表 A.0.3 监理通知单 ★

工程名称：宾阳县渔光一体一期苏关塘 60MW 光伏发电项目

编号：BYXM-TZD-SGT-013

事由：关于现场组件安装质量问题整改通知

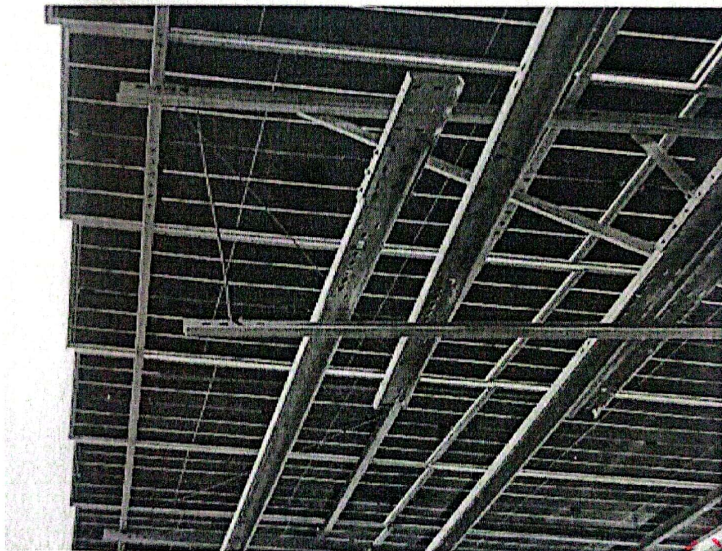
2022 年 01 月 14 日经监理部人员巡视检查发现，石宝塘光伏区 28 号方阵部分组件安装后螺栓未紧固，组件存在落地隐患。

要求施工单位立即进行整改，把安装后的组件螺栓及时拧紧，防止掉落破损。否则后期造成的一切损失由你单位承担。

1、已按要求完成石宝塘光伏区 28 号方阵部分组件安装后螺栓未紧固的整改工作。

已复查，已整改，符合要求。
